議案第32号

工事請負契約（（都）荒地西山線道路新設改良工事（その1））の変更について

資料1 変更内容及び理由について

参考写真 (他工事の例)

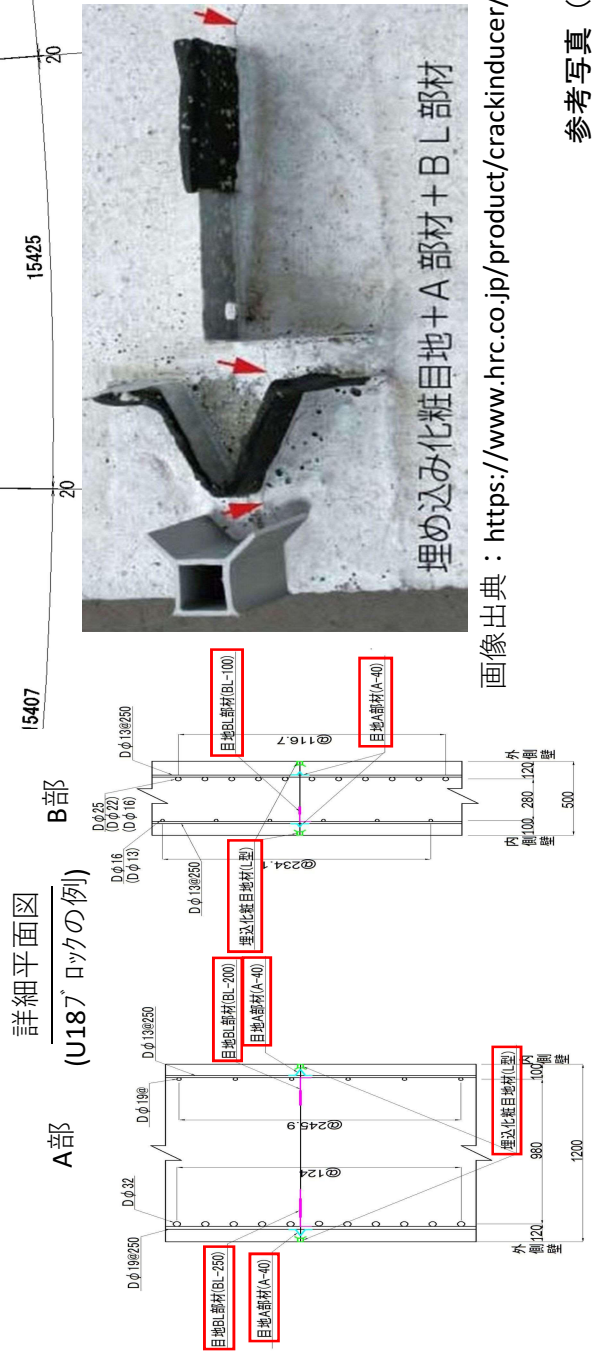
土木工事共通仕様書に基づき、施工計画（コンクリートの打設計画や時期）に合わせたひび割れ予測を行った結果、発生が見込まれることからひび割れ防止対策として、膨張材の添加、ひび割れ誘発目地及び補強鉄筋の追加設置を行う。

【資料 4】③工区における工事作業ヤードの変更

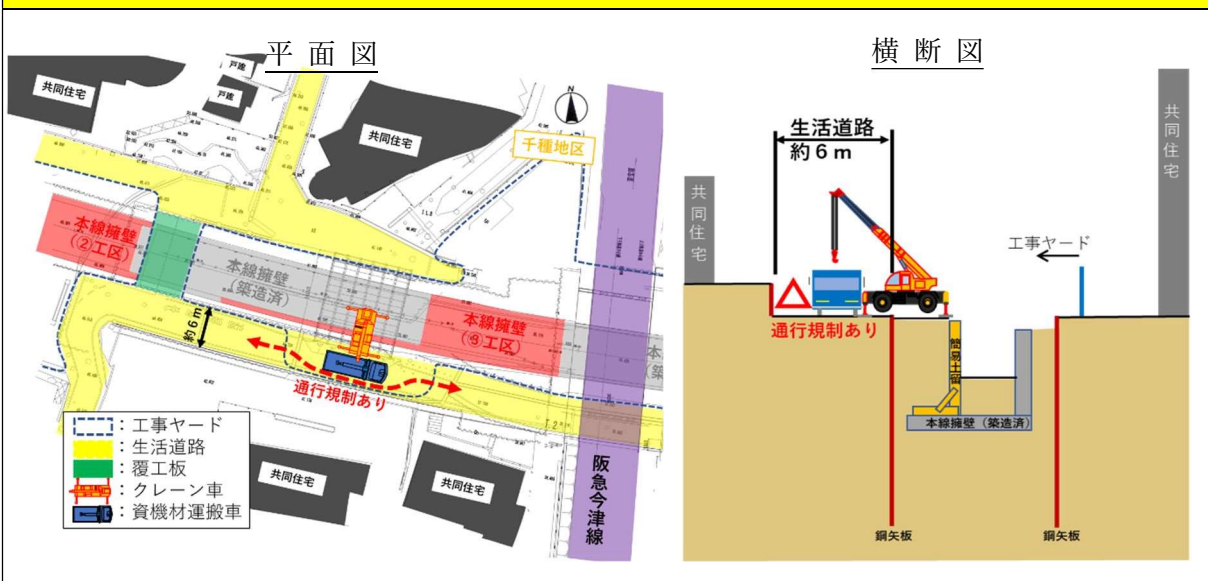
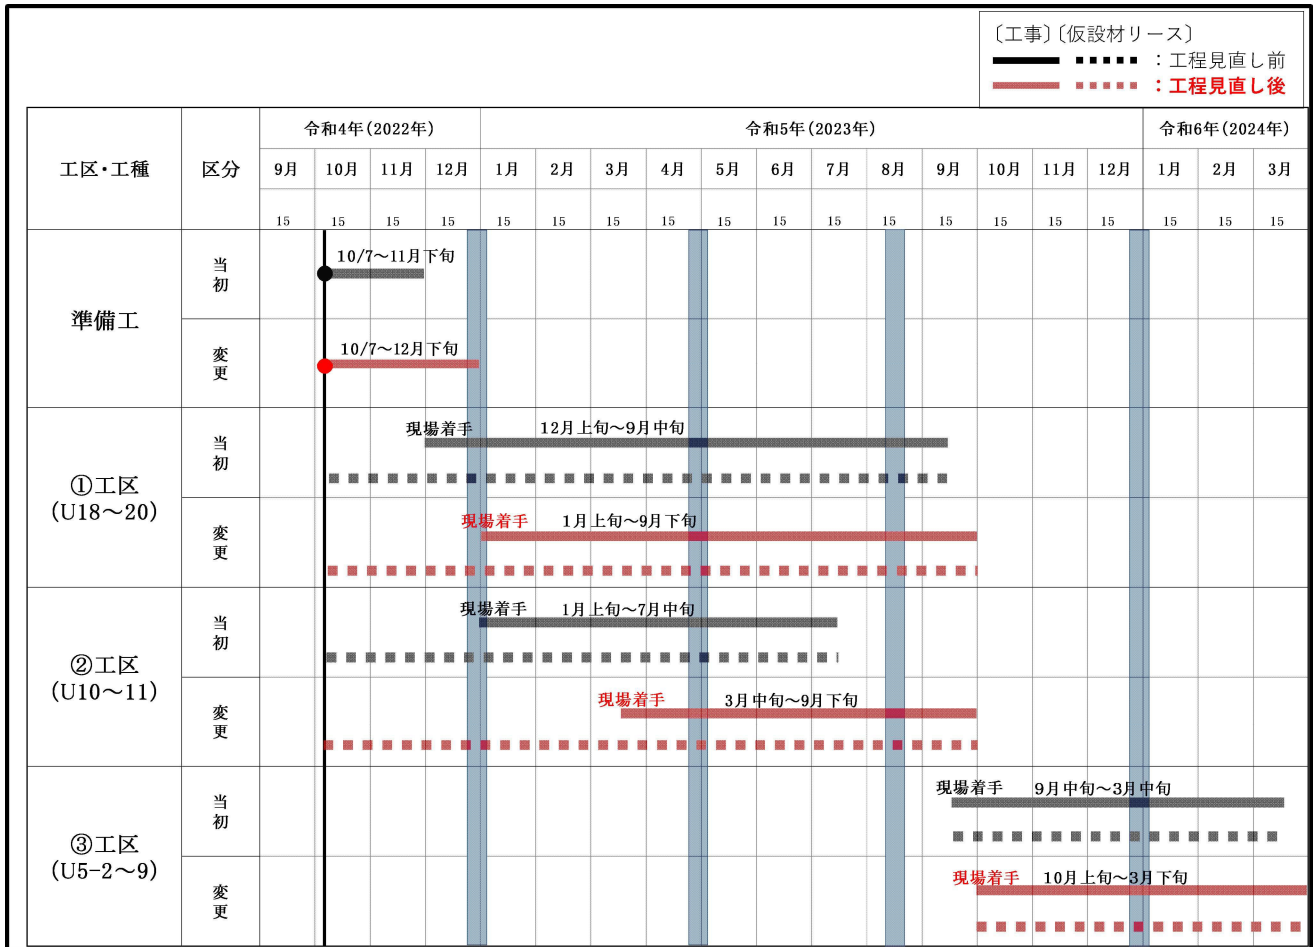
補足：生活道路上に工事作業ヤードを設置するため、夜間以外は車両通行ができない。

補足：工事に支障とならない位置に新たな覆工板を設置することで通行規制が発生しない。

鋼矢板損傷・変形箇所

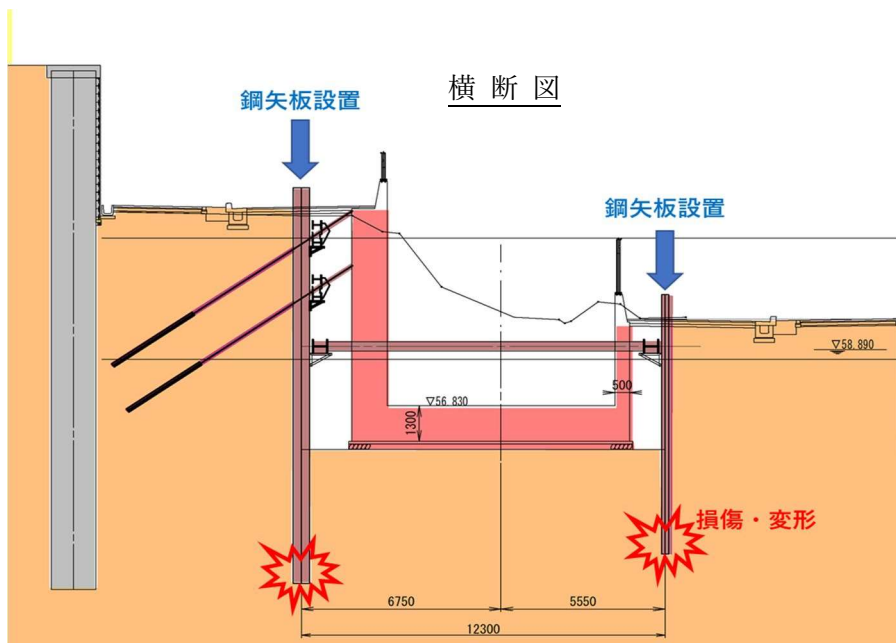
隣接工事で行った同工種工事において、鋼矢板全体数量の約 7% の損傷や変形が生じ、一部リース品として返却できず、不足分弁償金を支払った実績を踏まえて追加変更する。

鋼矢板変形状況（隣接工事の写真）

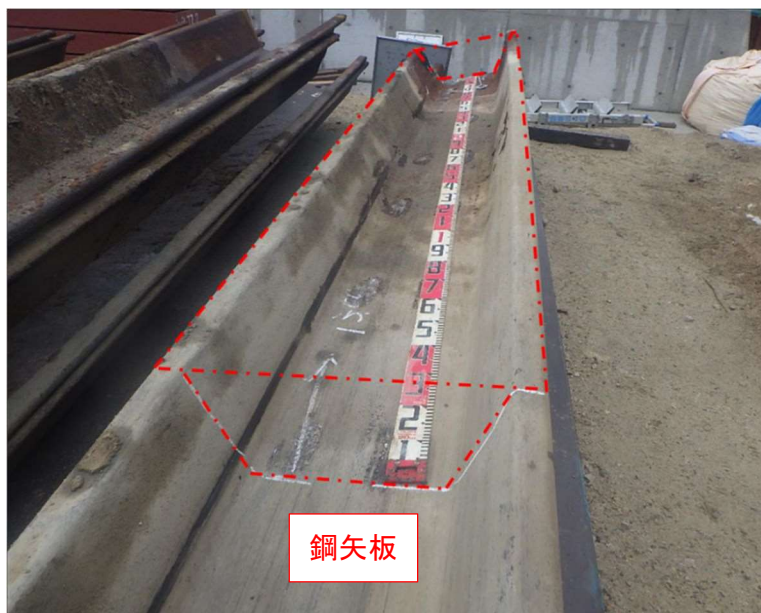
補足：赤枠箇所が変形（曲がり）しているため、その部分が不足分弁償金の支払い対象となる。
